改善箇所説明図

改善の内容

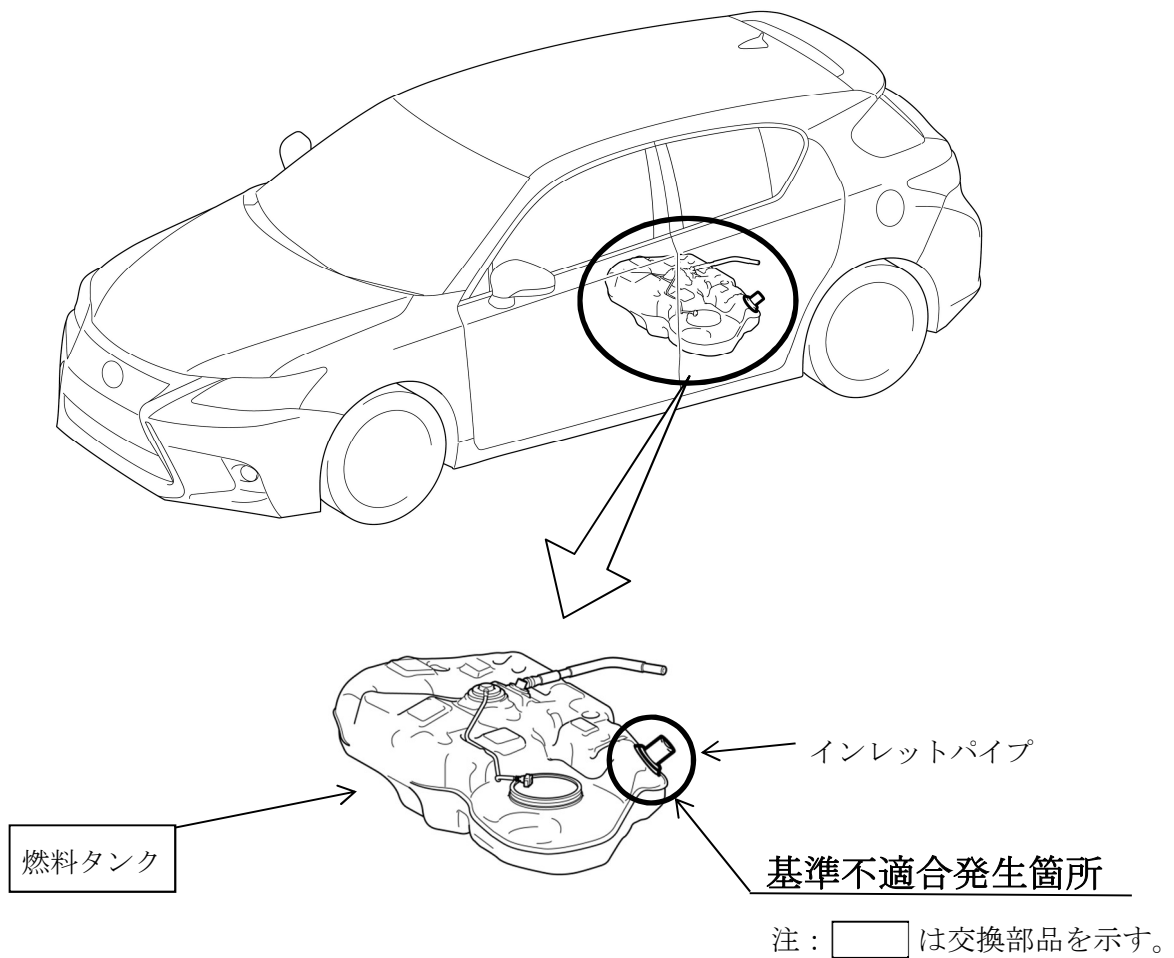
樹脂製燃料タンクにおいて、溶着設備の管理が不適切なため、燃料タンクとインレットパイプの接合面が溶着不良となっているものがある。そのため、当該接合面がはがれて、給油時や満タン時に燃料が漏れるおそれがある。

全車両、燃料タンクを良品と交換する。

識別：改善済車両には車台番号打刻の右上部に黄色ペイントを塗布する。
